Mission régionale d'autorité environnementale

BRETAGNE

**Avis délibéré de la Mission régionale
d'autorité environnementale de Bretagne sur
le projet d'exploitation et d'enfouissement de déchets inertes
de la carrière de Kerléac'h sur la commune de Guissény (29)**

n°MRAe 2020-008412

Topographie et circuit des eaux de la carrière (source : étude d'impact).

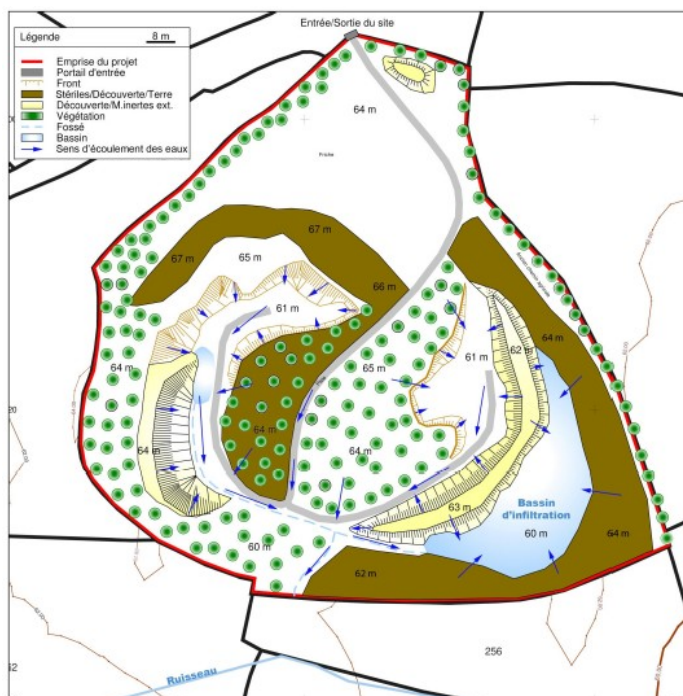
La partie sud du site d'extraction comprend un bassin d'infiltration qui recueille les eaux de ruissellement. Une partie des eaux de ce bassin transite actuellement par un fossé et alimente un ruisseau temporaire. Ce dernier est bordé de part et d'autre de zones humides avec des pâtures à bovins. Le projet prévoit le comblement de ce fossé.

La présence de haies et de friches à végétation buissonnante ou herbacée au sein du site est favorable aux oiseaux, reptiles et chauves-souris, tandis que le plan d'eau (« bassin d'infiltration » sur la carte ci-dessus) est propice aux amphibiens. Quelques espèces protégées fréquentent ainsi le secteur comme la rainette verte, le triton palmé et la salamandre tachetée (amphibiens), le lézard des murailles (reptile) ou la pipistrelle commune (chauve-souris).

La configuration initiale du site (avant ouverture de la carrière et jusqu'à aujourd'hui) permettait une alimentation du ruisseau et indirectement des zones humides qui lui sont associées . Le projet prévoyant une modification du fonctionnement hydraulique du site notamment par le comblement du fossé entre le bassin de filtration et le ruisseau, les eaux de ruissellement du site de la carrière n'y seront plus déversées .

Sur ce point, l'étude d'impact omet de préciser la quantité d'eau actuellement recueillie dans ce ruisseau ce qui permettrait pourtant d'estimer si ces rejets contribuent significativement à son alimentation. Dans cette éventualité, une rupture d'alimentation du ruisseau, et indirectement des zones humides qui lui sont associées, pourrait entraîner des conséquences notables sur le bon fonctionnement de ces milieux et sur la biodiversité, au niveau du secteur du projet, mais aussi plus en aval. Ainsi, bien que le projet ne représente qu'une petite partie du bassin versant, et dans l'objectif de concourir à une gestion équilibrée de la ressource en eau, il y a nécessité de veiller à

L'Ae recommande de présenter une analyse des effets du projet sur l'alimentation en eau du ruisseau et des zones humides associées, en phase d'exploitation et lors de la remise en état du site. Les mesures de gestion des eaux pluviales du site devront être adaptées en conséquence.
